INFORME N° 0514-2022/MINEM-DGAAM-DEAM-DGAM

Asunto : Plan Ambiental Detallado (PAD) de la unidad minera "Julcani"

Fecha : Lima, 13 de septiembre de 2022

Figura 2: Dimensiones del canal de la Chimenea Nv 460 Mina Acchilla

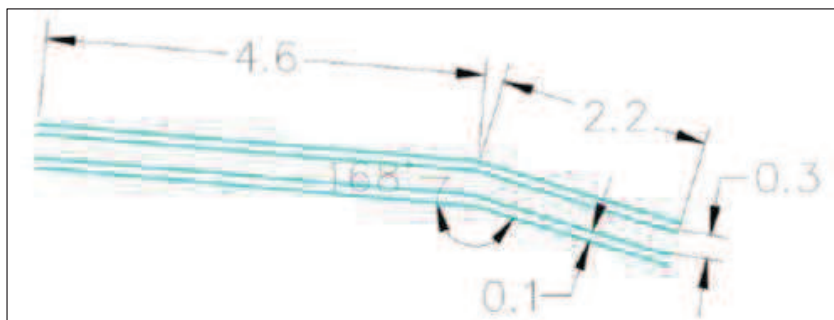
Observación N° 6.- En el ítem 9.3.3 **Diseño civil de los componentes/diseño hidráulico de canales**, el titular minero presenta en la Figuras 9-12 y 9.15, las dimensiones de los canales de la chimenea Nv 460 Mina Acchilla y del Raise Climber Mimosa; respectivamente. Al respecto, el titular minero deberá señalar cuál es la descarga máxima de diseño para hallar las secciones geométricas de los canales diseñados para el manejo de aguas de no contacto (aguas superficiales) de estos dos componentes del PAD;

Respuesta. - El titular minero actualizó la información solicitada en los ítem 9.3.3.1.3 (Chimenea Nv 460 Mina Acchilla/Diseño hidráulico de los canales) y 9.3.3.2.3 (Raise Climber Mimosa/Diseño hidráulico de los canales); respectivamente, en donde señala, en ambos diseños, que se contempló la habilitación de un canal, diseñado para soportar una descarga máxima de 0,0034 m³/s (3,4 l/s) y de 0,0064 m³/s (6,4 l/s); respectivamente, para un periodo de retorno de 25 años, en los diseños de los canales de la chimenea NV 460 y el raise climber, menciona también que para ambos diseños, los caudales han sido calculados con la información hidrológica disponible a la fecha de construcción de los canales. Finalmente, el cálculo del diseño hidráulico de estos canales se presenta en el Anexo 9-2.

Figura 6: Temperatura media, máximas y mínimas – Estación EMJU-1

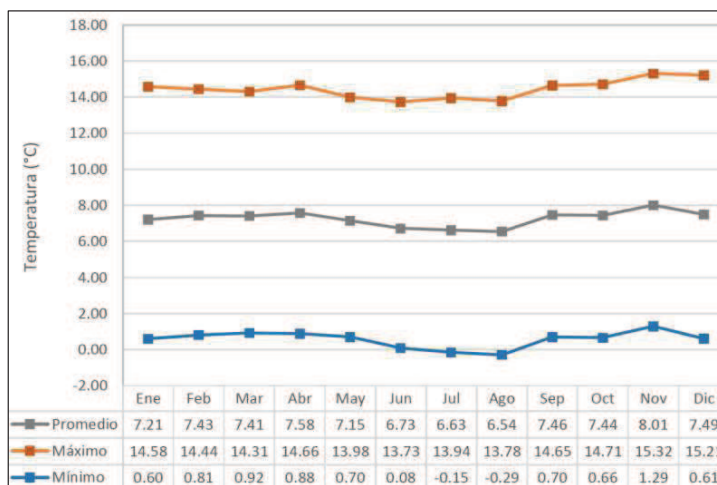
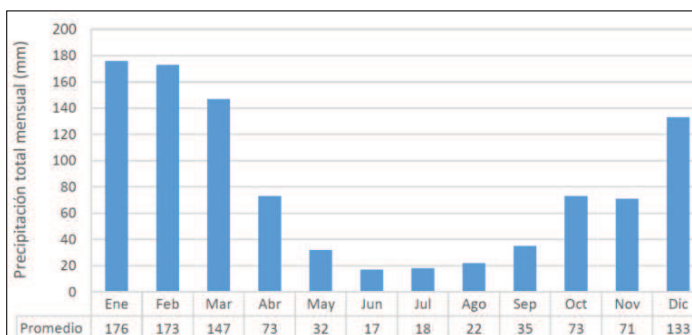
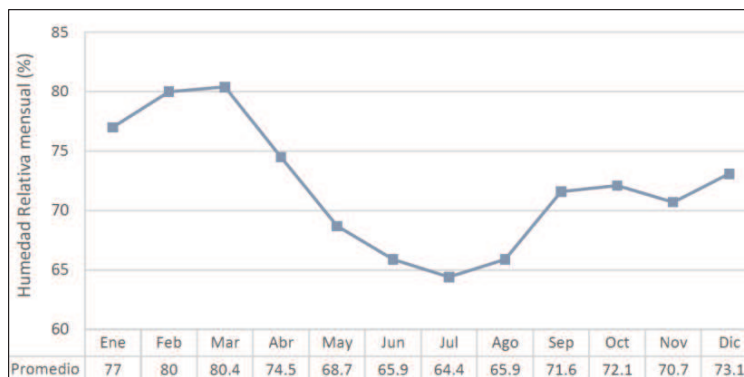
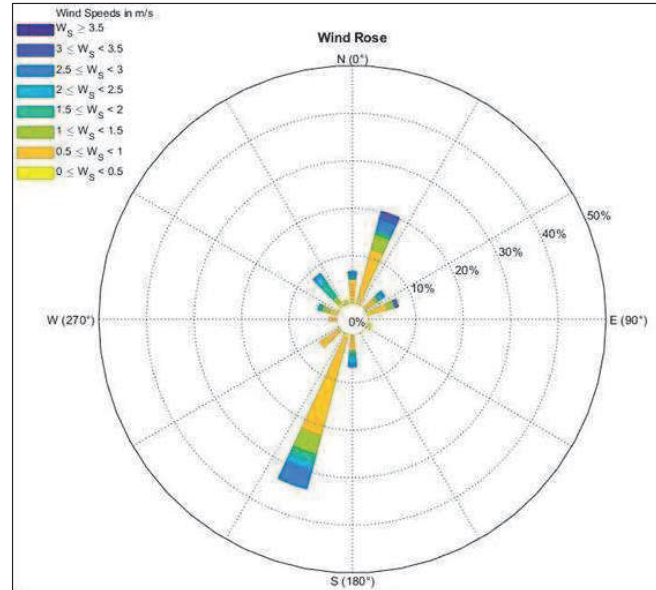
4.5. Observación N° 05: En el ítem 8.1.1. Clima y Meteorología, se solicita ampliar y detallar los siguientes aspectos:

Respuesta: En el ítem 8.1.1. Clima y Meteorología del PAD de la UM Julcani, se ha caracterizado las estaciones meteorológicas locales y regionales, consignando su ubicación y un cronograma de datos por variables climáticas, asimismo, presenta el Mapa 8-2, en el cual se aprecia la ubicación espacial y las distancias al centroide de la UM Julcani.
